ロックマンジャパン株式会社

LC-3500BLED 仕様変更のお知らせ

- 変更商品名 : LC-3500BLED 電磁式電気錠
 - 変更内容 : 端子仕様及び電源入力切替方法の変更
 - 金額 : 従来と同額
 - 変更後商品出荷開始日 : 平成 26 年 8 月 6 日
- ※今回変更ご案内以外の仕様に変更はございません。

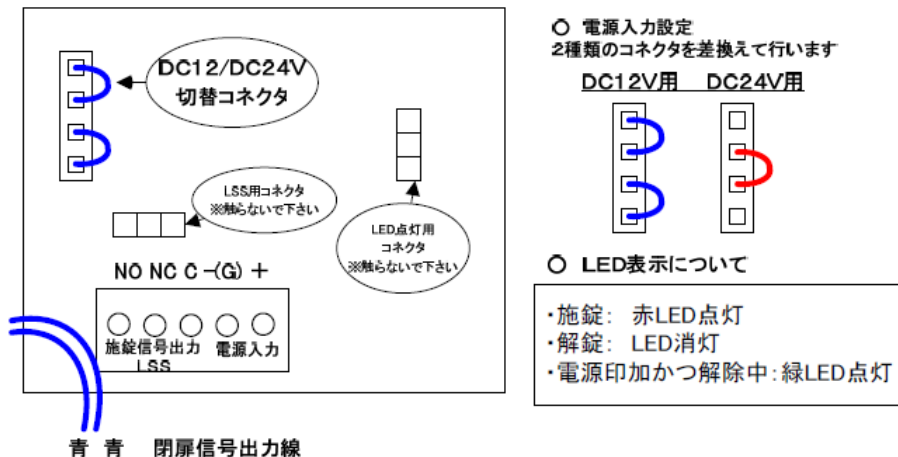
(旧型)

(新型)
